En este anejo Nº 7 de Geotécnia del Corredor del Proyecto de Trazado y Construcción de la Autovía A-57, Conexión A-52 – Pontevedra, en el tramo Vilaboa – A Ermida (Claves TP2-PO-4200 y 12-PO-4200), se realiza el análisis geotécnico de la alternativa seleccionada para determinar las condiciones del terreno y poder establecer las características del movimiento de tierras y cimentación de estructuras.

Dicho anejo de Geotecnia del Corredor permanece en vigor, pero ha de ser complementado a requerimiento de lo informado en la Autorización para la redacción del Proyecto Modificado Nº 2 que en la prescripciones 7 y 8 que hacen referencia a la necesidad de ampliación y justificación de Estudio Geotécnico referido a partes concretas de la obra.

NOTA TÉCNICA

NOTA TÉCNICA PARA ESTUDIO DEL ESTUDIO DEL DESMONTE D-1 DEL PROYECTO DE CONSTRUCCIÓN DE LA AUTOVIA A-57, TRAMO VILABOA-A ERMIDA (PONTEVEDRA)

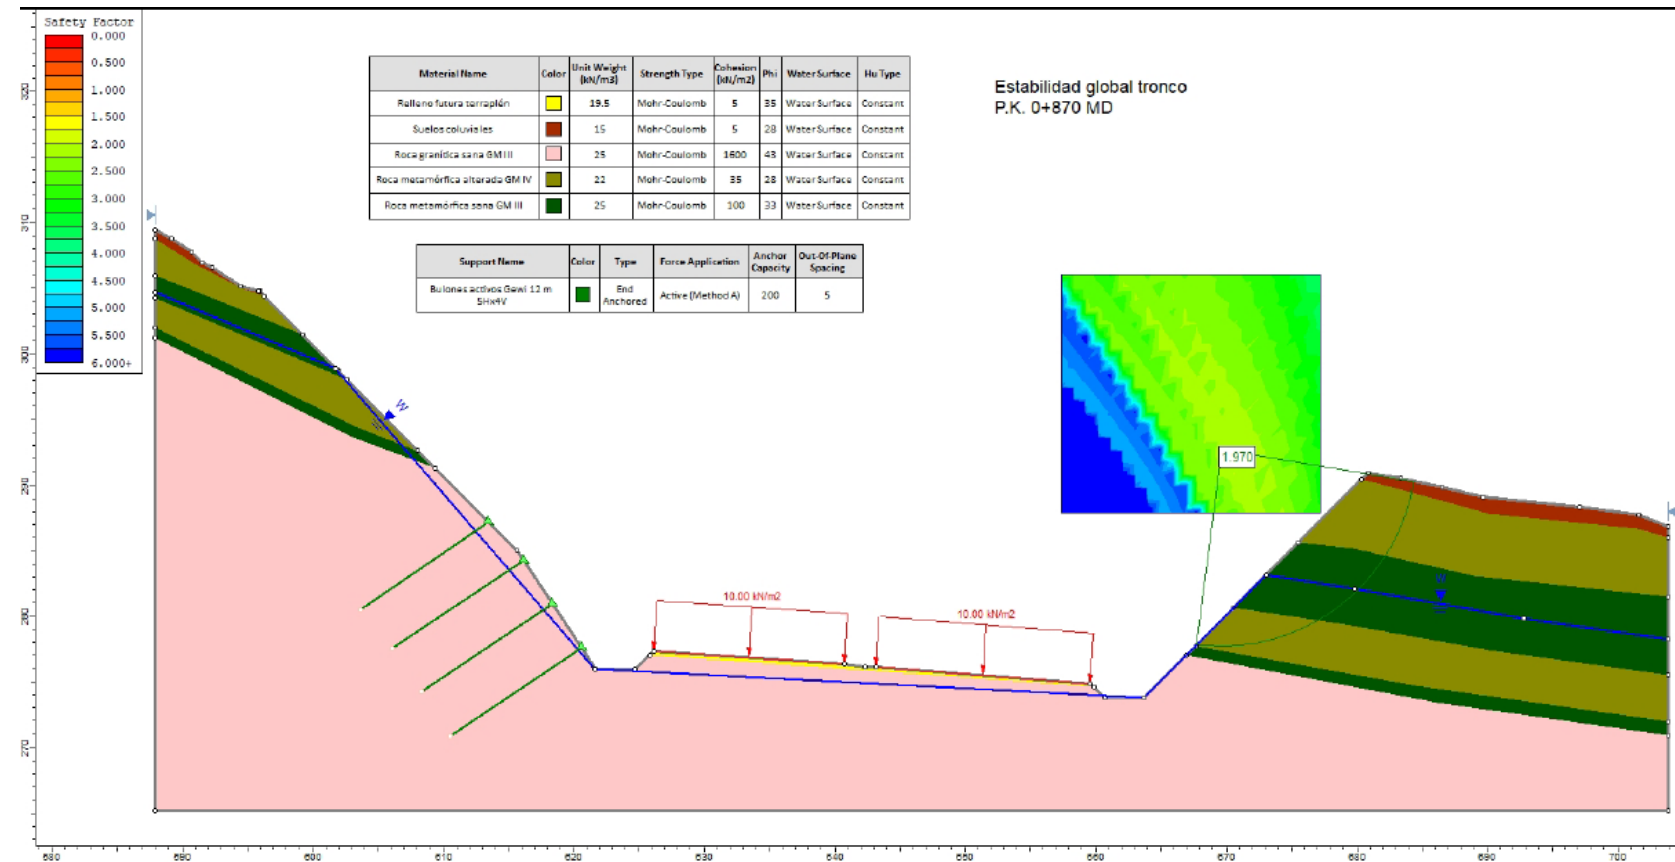
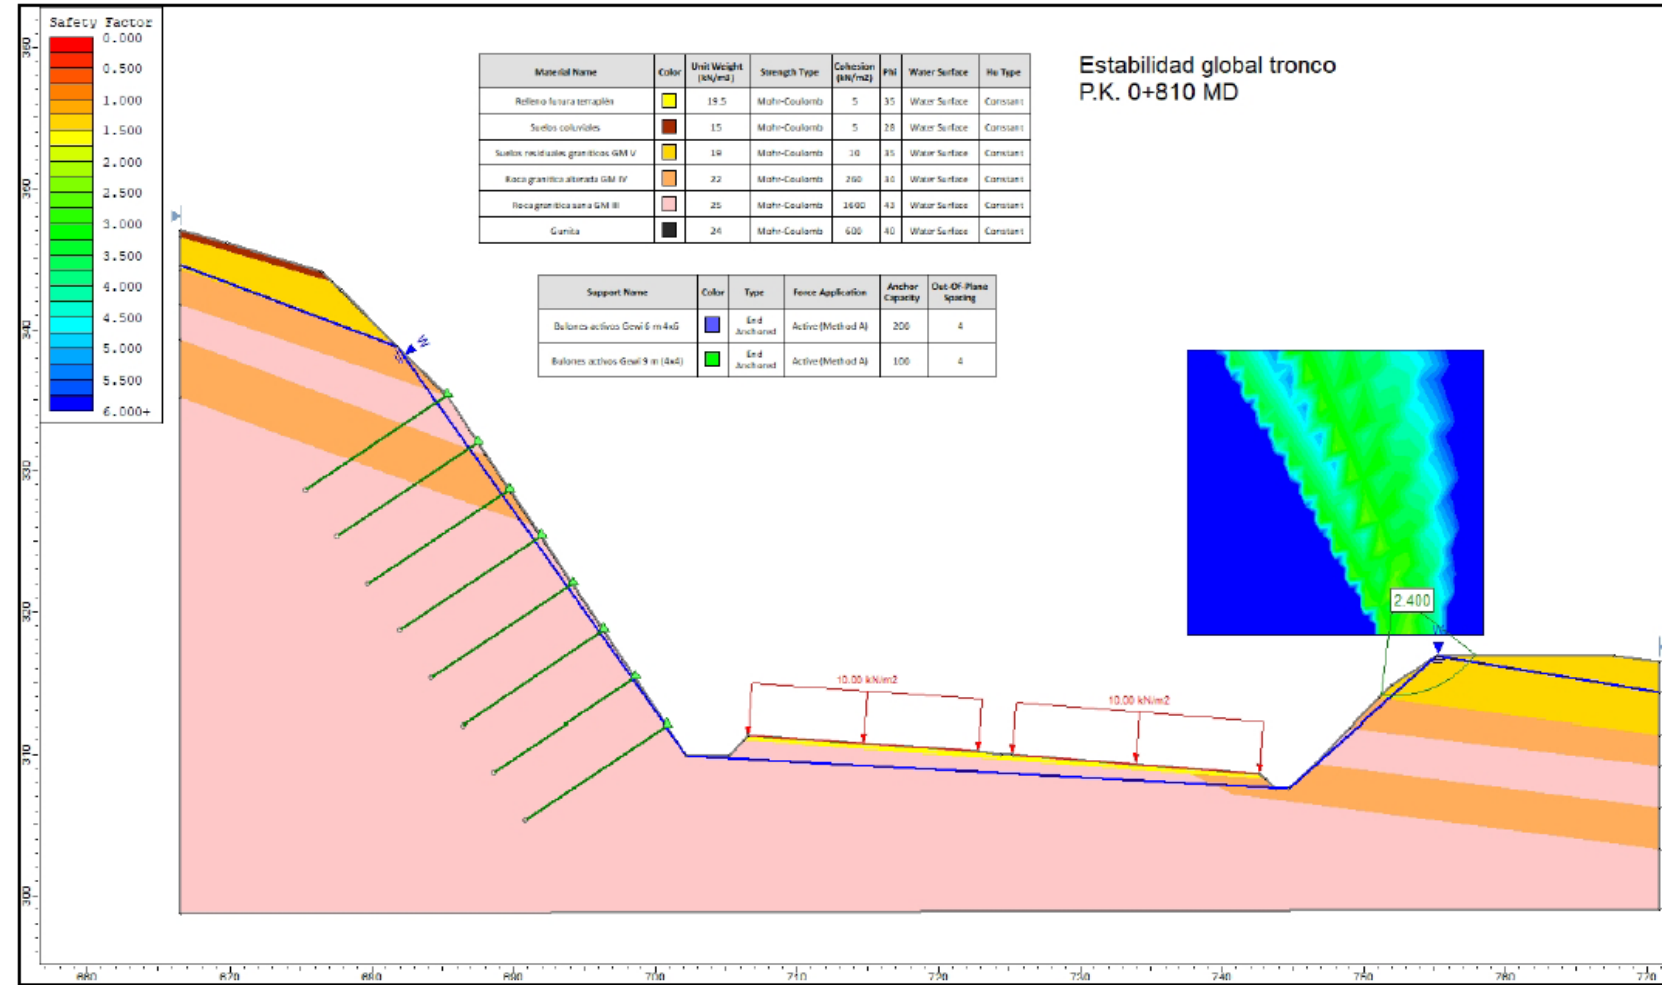
En el Proyecto de Construcción se obtuvo un coeficiente de seguridad al deslizamiento de 1.64, pero se consideró una altura de la contención algo menor que la real y una estratigrafía más favorable que la real, obtenida con las investigaciones realizadas en fase de obra.

Al efectuar nuevamente el análisis, en la zona más próxima a las viviendas, correspondiente a las comprobaciones de estabilidad global con la estratigrafía y altura real de la contención, manteniendo los criterios de análisis del Proyecto de Construcción, resultan coeficientes de seguridad al deslizamiento del orden de 1.2, inferiores a los requeridos.

Coefficientes de seguridad al deslizamiento en el análisis de la estabilidad global de 1.2 implican niveles de tensiones altos, lo que podría dar lugar a deformaciones significativas.

Con unos criterios algo más conservadores/realistas (una cohesión algo menor para los niveles con GM IV con intensa fracturación) y analizando además superficies poligonales en lugar de solo circulares, se obtienen coeficientes de seguridad del orden de 1.0, que correspondería a la condición de rotura.

Tanto manteniendo los criterios de diseño del Proyecto de Construcción, como en los análisis complementarios, las superficies para las que se obtienen los coeficientes de seguridad al deslizamiento más bajos afectarían a la vivienda que se sitúa más próxima al talud.

SOLUCIÓN ESTABLECIDA PARA DESMONTE Nº1 ENTRE P.K. 0+800 – 0+840 MD:

Dada la altura de contención y estratigrafía obtenidas mediante las investigaciones realizadas en fase de obra y considerando criterios más realistas se concluye, al efectuar las comprobaciones de estabilidad, lo siguiente:

- Zona talud ramal margen derecho: Talud 3H/2V en los primeros 4,00-6,00 metros y talud 1H/1V (45°) hasta el cunetón.

Cumpliendo con el coeficiente de seguridad 1,5 exigido, como se puede comprobar en las imágenes de la página siguiente.

Figura nº 1. Tratamiento previsto en el Proyecto de Construcción

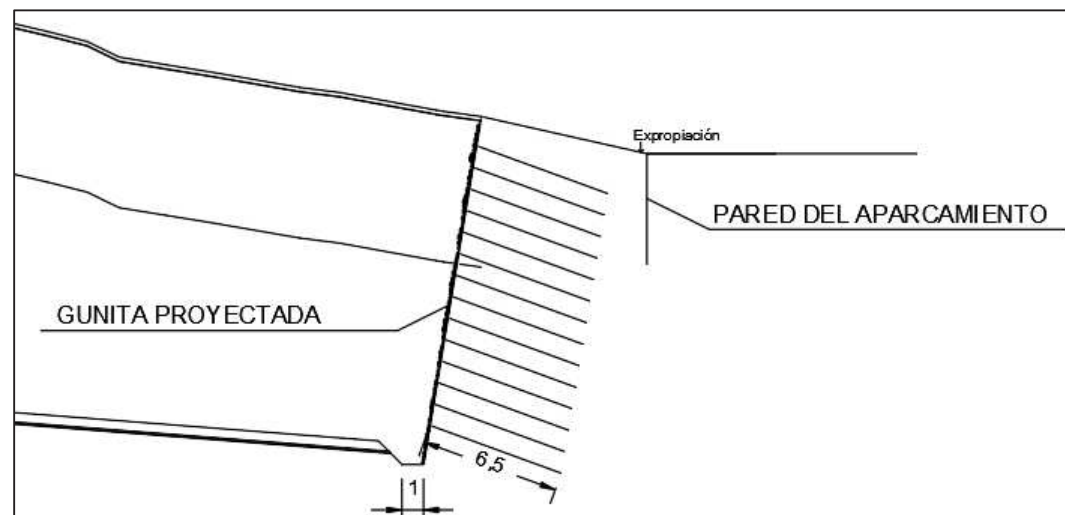
El sostenimiento previsto en el proyecto, para poder disponer la inclinación del talud indicada, consiste en un “claveteado del terreno” mediante **bulones pasivos** dispuestos en malla de 1m x 1m, con una longitud de 6.5 m, complementado con un gunitado de la superficie del talud. En la Figura n.º 7 se muestra un esquema con la actuación prevista en el Proyecto de Construcción.

La distancia, medida en planta, desde la parte superior de la contención a la vivienda más próxima, que se sitúa aproximadamente en el PK 0+810, es del orden de 7.5 m.

Figura nº 3. Comprobación de estabilidad (Proyecto de Construcción)

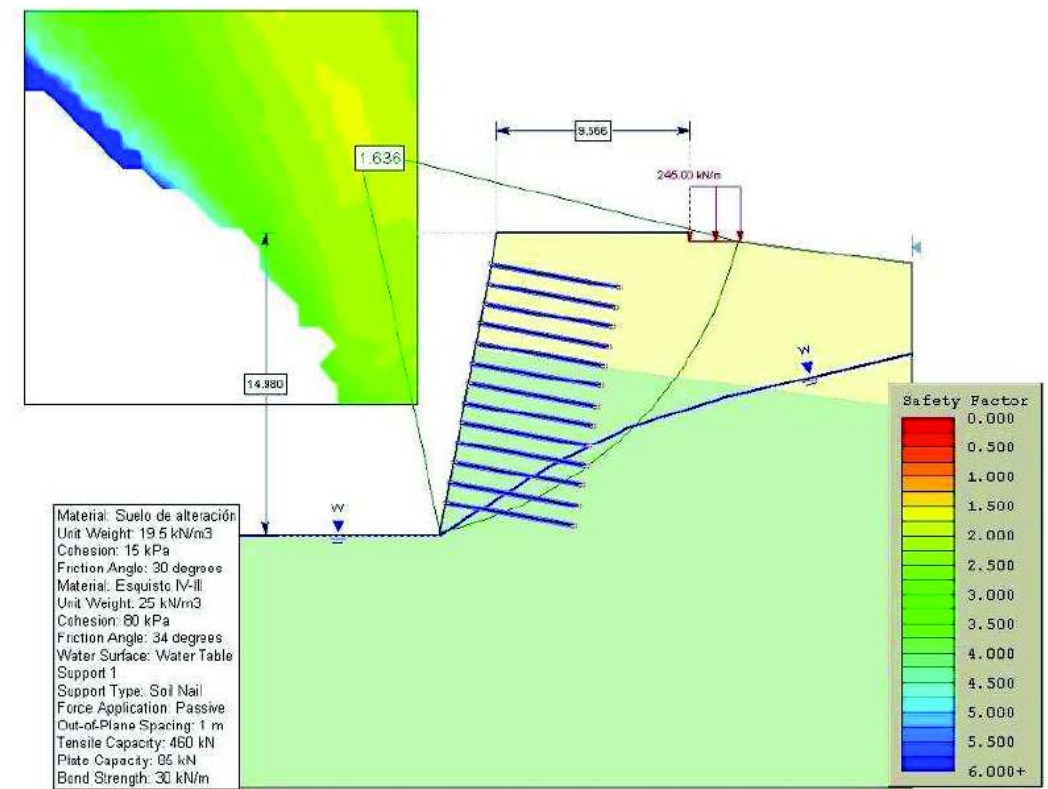
El coeficiente de seguridad al deslizamiento obtenido es de 1.64, que es superior al que se requiere habitualmente para este tipo de comprobaciones (habitualmente 1.5).

Figura nº 5. Estabilidad de talud vertical con parámetros de proyecto.

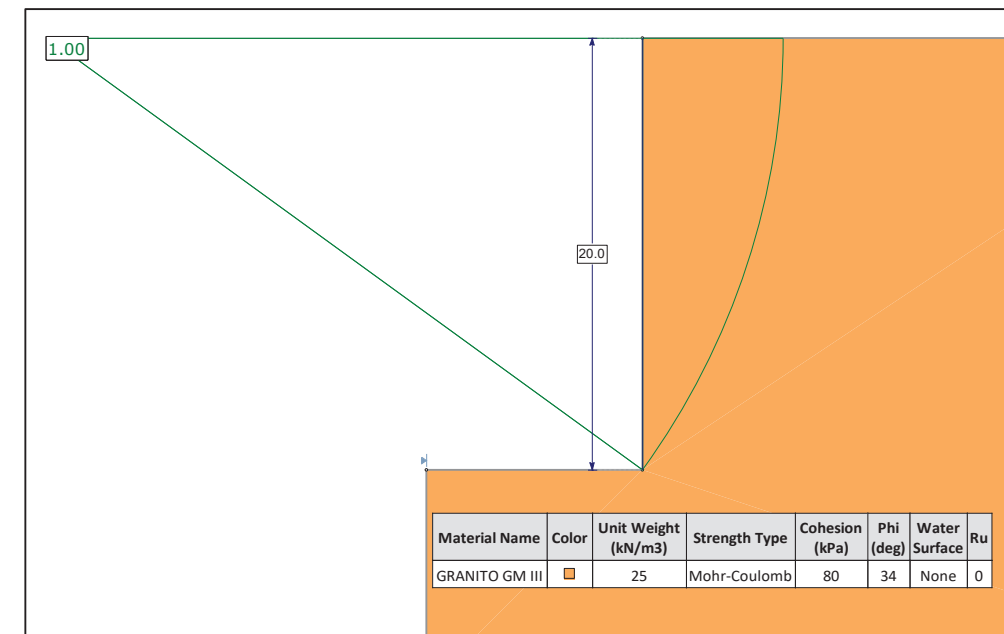
Es difícil caracterizar la respuesta de los niveles de roca con GM IV-III mediante parámetros de resistencia al corte con los que analizar la estabilidad global con métodos de equilibrio límite. La presencia de diaclasas, estratificación, etc., puede afectar de modo significativo en la respuesta del terreno.

En el Proyecto de Construcción se han considerado los mismos parámetros de resistencia al corte para los niveles con GM IV y GM III: cohesión de 80 kPa y ángulo de rozamiento de 34°. En opinión del técnico que suscribe la presente nota, esos parámetros resultan optimistas en los niveles con GM IV intensamente fracturados. Con ellos resultaría estable (F= 1) un talud vertical de 20 m de altura.

Figura nº 8. Estabilidad global (criterios Proyecto de Construcción)

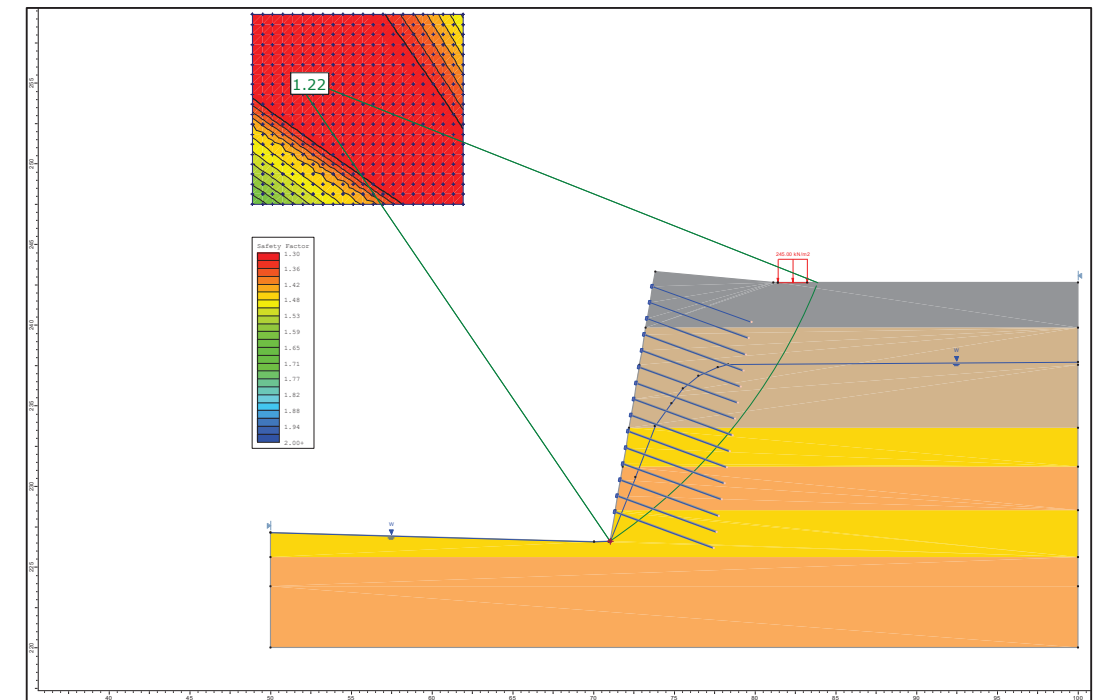
En la Figura n.º 8 se indica el resultado de la comprobación de estabilidad manteniendo los criterios adoptados en el Proyecto de Construcción: análisis de superficie circular y cohesión de 80 kPa tanto para los niveles con GM IV y GM III.

El coeficiente de seguridad al deslizamiento obtenido no resultaría válido para la situación analizada. Para un coeficiente de seguridad al deslizamiento de 1.2 los niveles de tensiones, en la zona de influencia de la superficie analizada, serían elevados, lo que podría implicar deformaciones que afectarían a la vivienda.

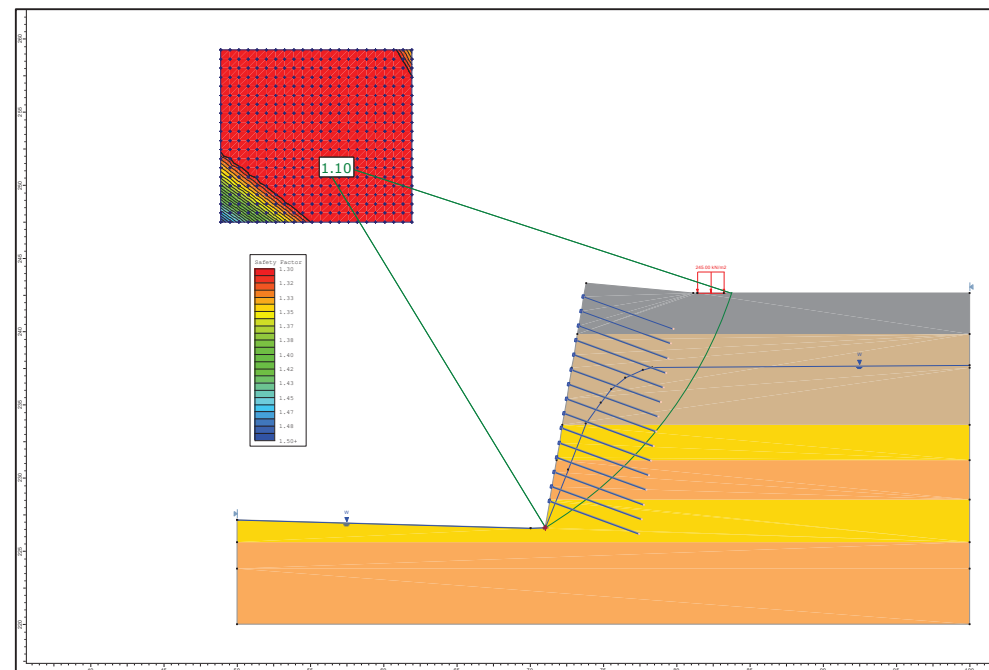
Según se ha indicado previamente, la cohesión de 80 kPa para los niveles con GM IV (mayor proporción de suelo que de fragmentos de roca) se considera optimista. Especialmente si se tiene en cuenta que en el sondeo se indica que está intensamente fracturada.

En la Figura n.º 9 se muestra el resultado de la comprobación de estabilidad adoptando para los niveles con GM IV una cohesión de 40 kPa (la mitad de la que se asignaría a los niveles con GM III).

El coeficiente de seguridad al deslizamiento obtenido, considerando una cohesión más realista (conservadora) para los niveles con GM IV, es de 1.1 en el análisis de estabilidad global, la reducción no es significativa con respecto al cálculo previo con mayor cohesión (en ese cálculo previo ya se obtenía un coeficiente bajo). La superficie para la que se obtendría el coeficiente de seguridad más bajo afectaría a la vivienda al igual que en la comprobación previa.

Figura nº 10. Estabilidad global. Geometría poligonal.

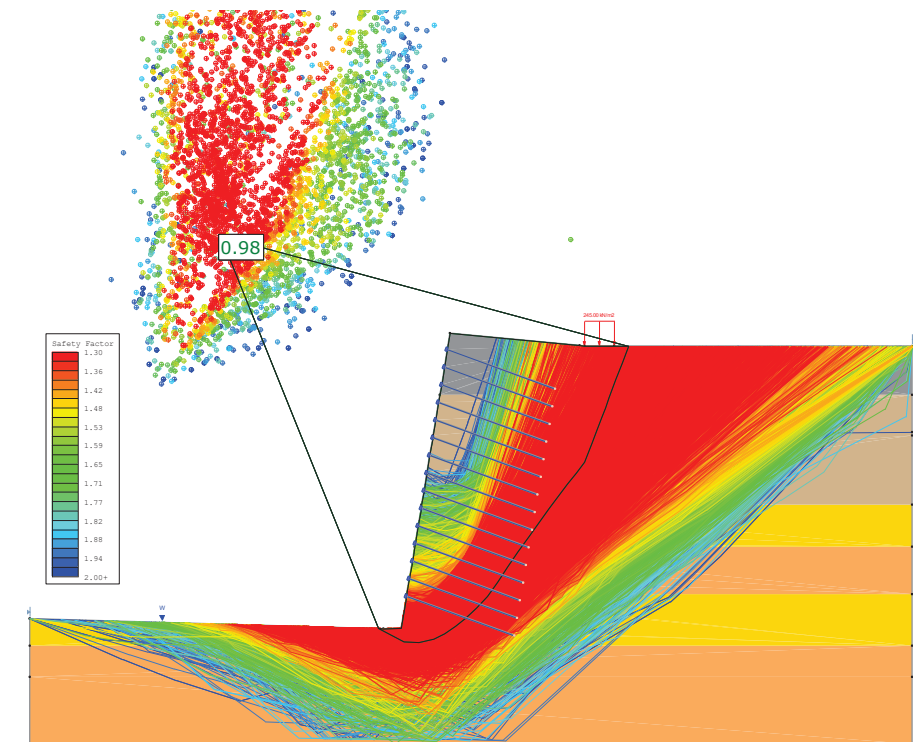
En la Figura n.º 10 se muestra el resultado de la comprobación. En esta figura se indican las diferentes superficies analizadas y con una gama de colores los coeficientes de seguridad al deslizamiento que resultarían para cada una de ellas.
